ASSE VIARIO MARCHE - UMBRIA E QUADRILATERO DI PENETRAZIONE INTERNA

Sublotto 2.2: Intervalliva Macerata - allaccio funzionale della SS77
alla città di Macerata alle località "La Pieve" e "Mattei"

Tratto 2: collegamento La Pieve (innesto S.P. 77) - Via Mattei in Comune di Macerata
Procedura di Verifica di Assoggettabilità a VIA, ai sensi dell'art. 19, del D.lgs. 152/2006
Nota integrativa in merito all'aggiornamento del PAI di cui al tavolo tecnico del 04/03/2021

Indice di Pericolosità Nuova ripermetrazione - Allegato cartografico
al verbale del tavolo tecnico n°10 del 08/06/2017

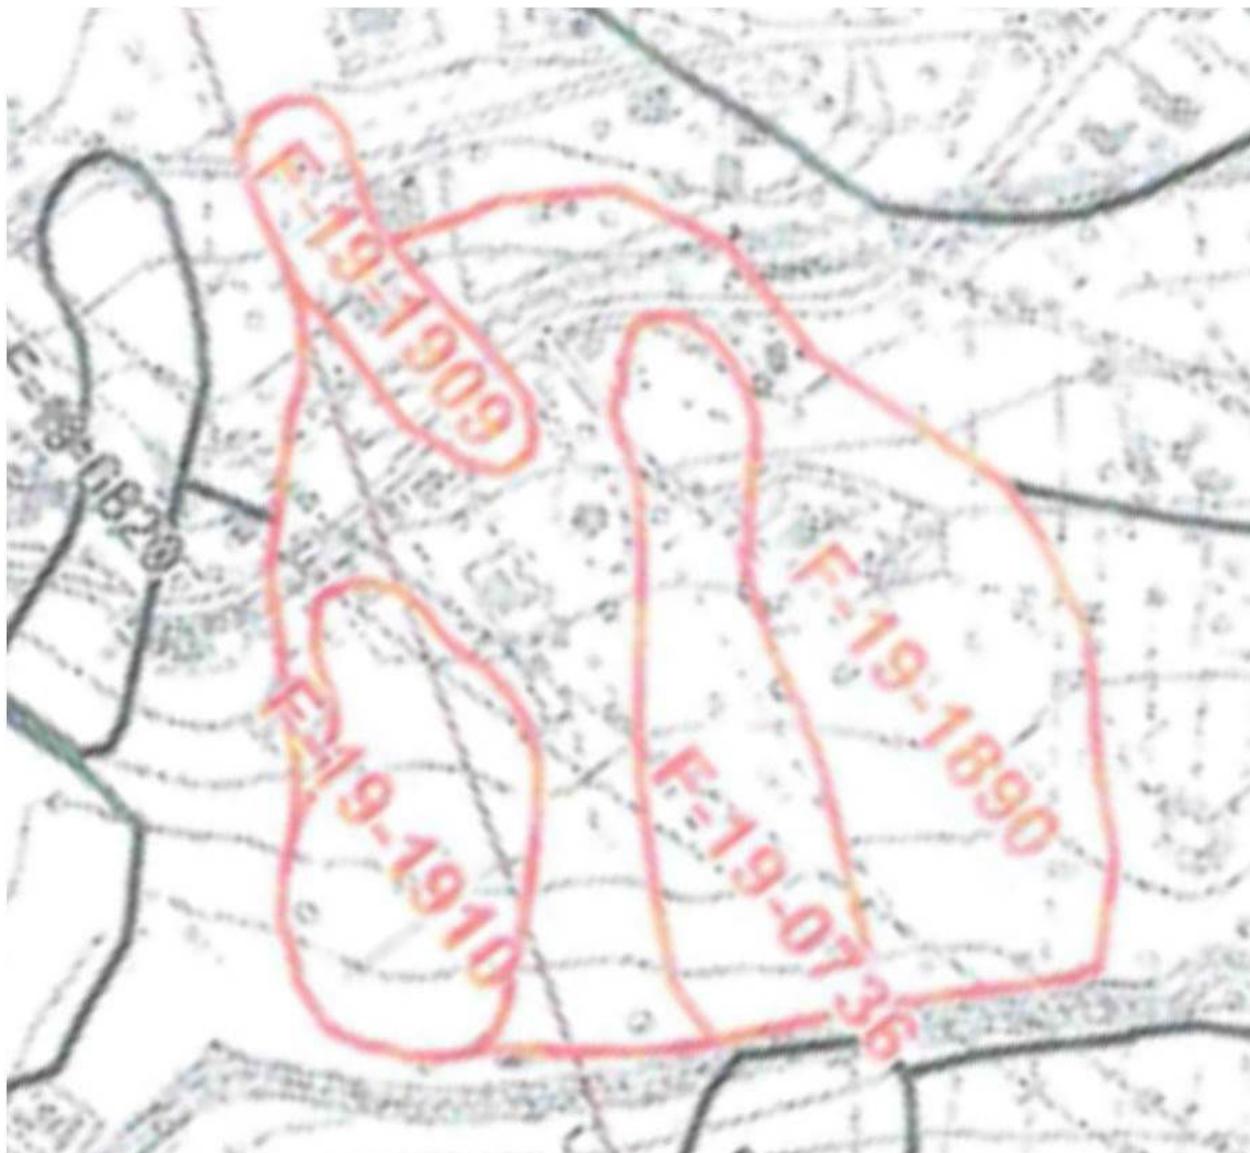
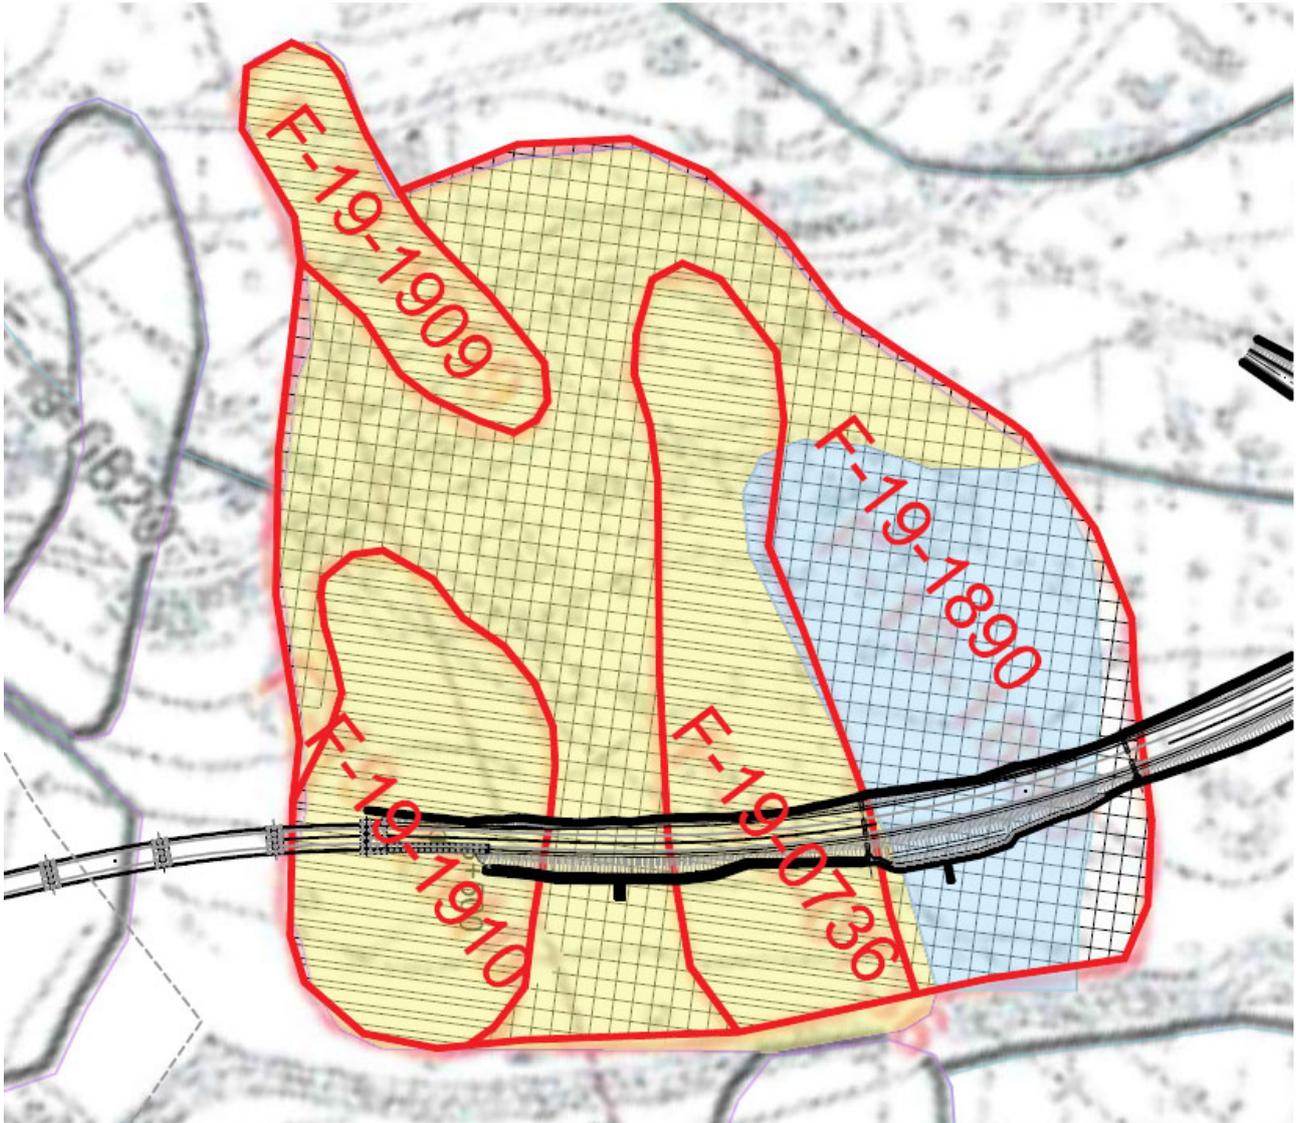
In particolare si vuole dare un contributo a quanto evidenziato dal PV VAA e dal Comune di Macerata che, come recita il verbale, *"si è evidenziato che il tracciato attraversa una serie di aree oggetto di fenomeni gravitativi per la quale Quadrilatero ha già effettuato una serie di verifiche. Tali fenomeni, cui viene assegnata una classe di rischio e una di pericolosità, sono contenuti nel PAI (Piano di Assetto Idrogeologico), che viene periodicamente aggiornato. L'ultima versione approvata risale al 2016 ma ne risulta una successiva, per la quale sono in fase avanzata le procedure per l'emanazione del DPCM di definitiva approvazione, che recepisce alcune segnalazioni effettuate dal Comune di Macerata, e che di fatto ha introdotto un aggravamento della situazione nella zona"*.

Inoltre è stato reso disponibile *"in visione l'allegato cartografico al verbale del tavolo tecnico n. 0010 del 08/06/2017 relativo ai movimenti franosi così come aggiornati da cui si può rilevare la presenza di un'area con Rischio 3 e Pericolosità 3"*.

La nuova riperimetrazione, non ancora in vigore, della quale si riporta, di seguito, lo stralcio planimetrico reso disponibile dalla Regione Marche in occasione del tavolo tecnico del 04/03/2021, vede in sintesi un restringimento dell'area F-19-0736 (P3), un aumento dell'area individuata come F-19-1890 (P2) e l'introduzione di due nuovi elementi F-19-1909 e F-19-1910 entrambi (P3).

Con la futura ripermetrazione il tracciato di progetto attraversa alternativamente aree a pericolosità P3 e P2, ovvero l'area denominata F-19-1910 (P3) in corrispondenza della spalla 2 del Viadotto Pieve e dei primi 30 m circa di rilevato, successivamente l'area F-19-1890 (P2) per circa 60m, l'area F-19-1736 (P3) per circa 100m e infine l'area F-19-1890 (P2) 140m circa. In questa nuova perimetrazione la percentuale tra le aree a pericolosità P2 e quelle a pericolosità P3 diventerebbe circa il 50%.

Tutto ciò premesso si può concludere che, per la parte di tracciato considerata si registra, rispetto a quanto considerato nella redazione del Progetto Definitivo, una riduzione dell'interferenza con le aree a pericolosità P3 (pericolosità elevata). Pertanto, il progetto proposto, anche alla luce dell'aggiornamento del PAI in corso, risulta confermato sia dal punto di vista localizzativo che per quanto riguarda le opere previste.
